Provvedimento di Valutazione di Impatto Ambientale integrata con la Valutazione di Incidenza relativo al "Progetto di costruzione ed esercizio di un impianto di produzione di energia elettrica da fonte idroelettrica denominato San Giacomo 1 potenza nominale elettrica 360 kWp e potenza nominale di concessione 393,87 kW nel Comune di Napoli" - Proponente: Zeta Renewable S.r.l. - CUP 9028.

Schema per l'istruttoria delle procedure di Valutazione di Impatto Ambientale integrata con la Valutazione di Incidenza

Istanza di rilascio del PAUR ex art. 27 bis del D. Lgs. 152/2006 e ss .mm.ii relativamente al *“Progetto di costruzione e esercizio impianto produzione energia elettrica da fonte idroelettrica denominato San Giacomo 1 potenza nominale elettrica 360 kWp e potenza nominale di concessione 393,87 kW nel Comune di Napoli –Prop. Zeta Renewables S.r.l. ”*

Impatti cumulativi

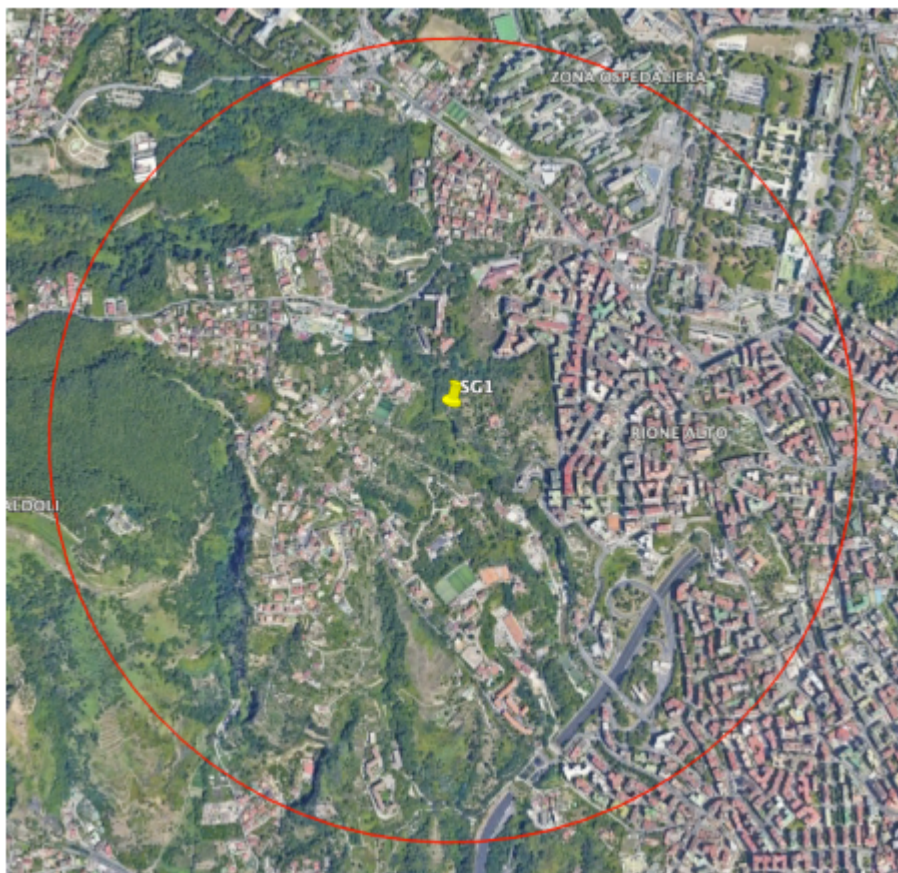
- integrare lo Studio di Impatto Ambientale valutando gli impatti cumulativi effettivi rispetto a tutte le componenti ambientali sia in fase di cantiere che di esercizio dell'opera; rispetto a quanto previsto al punto 5 lettera e) dell'Allegato VII alla parte II del D.Lgs. 152/2006 e ss.mm.ii. produrre una descrizione del progetto in merito *“al cumulo con gli effetti derivanti da altri progetti esistenti e/o approvati, tenendo conto di eventuali criticità ambientali esistenti relative all’uso delle risorse naturali e/o ad aree di particolare sensibilità ambientale suscettibili di risentire degli effetti derivanti dal progetto”*;

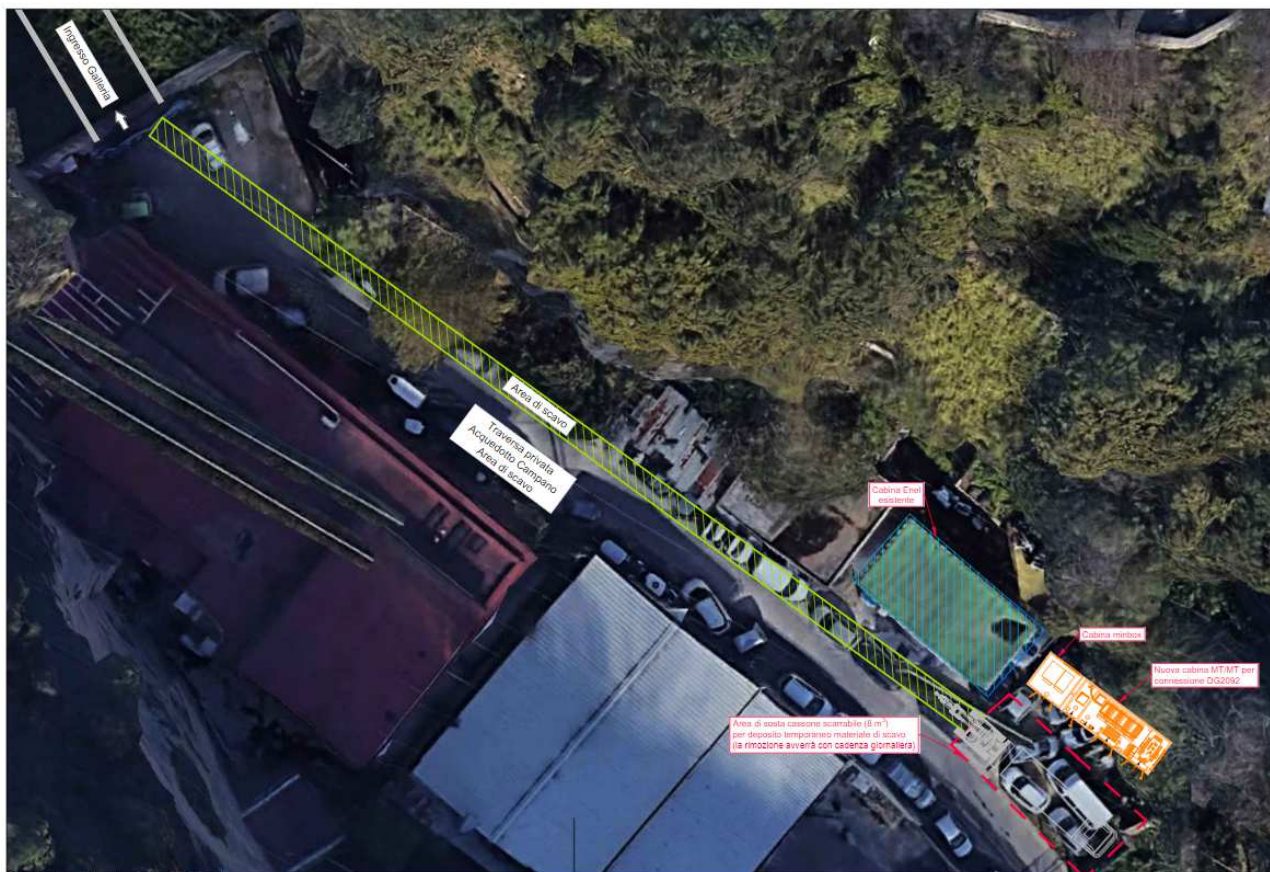
Richiesta

- indicare su una cartografia in scala adeguata quali saranno le “aree di deposito temporaneo dei rifiuti e dei materiali” indicate a pag. 37 dello SIA;

Riscontro
